Rapport de l'Inspection des installations classées

Visite d'inspection du 01/04/2026

CARRIERE OMYA Saki-Coume-Roujou

Réf : 2026-028-PR
Code AIOT : 0006601535

N° 4 : Limites des excavations

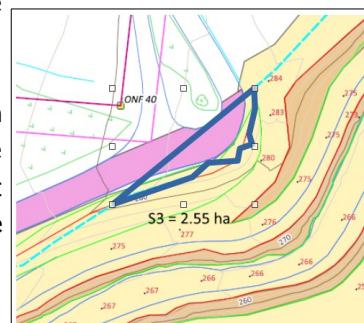
Le plan d'exploitation présenté fait apparaître la bande réglementaire des 10 mètres.

Il est constaté qu'une piste située au sud-est du site empiète partiellement sur cette bande sur environ 200 mètres. Cette situation historique ne remet pas en cause la stabilité des terrains environnants.

L'inspection relève toutefois que la limite d'exploitation figurant sur le plan ne couvre pas l'intégralité des zones effectivement exploitées. Un plan complémentaire est présenté, intégrant la limite issue de l'arrêté préfectoral de 1994, englobant ces zones. Les zones d'anciens travaux situées hors du périmètre actuel sont considérées comme réaménagées.

Par ailleurs, l'exploitant envisage une extension ponctuelle (environ 330 m²) afin d'optimiser l'exploitation. Au regard de sa faible emprise et de l'absence d'impact notable, un accord de principe est donné, sous réserve d'une régularisation ultérieure. (voir zone entourée sur le plan ci-contre).

Les zones d'anciens travaux situées en dehors du périmètre d'exploitation doivent être identifiées comme zones remises en état sur le plan d'exploitation.

L'exploitant devra, au préalable, vérifier et confirmer l'état de réaménagement effectif, et en rendre compte dans le bilan annuel 2026
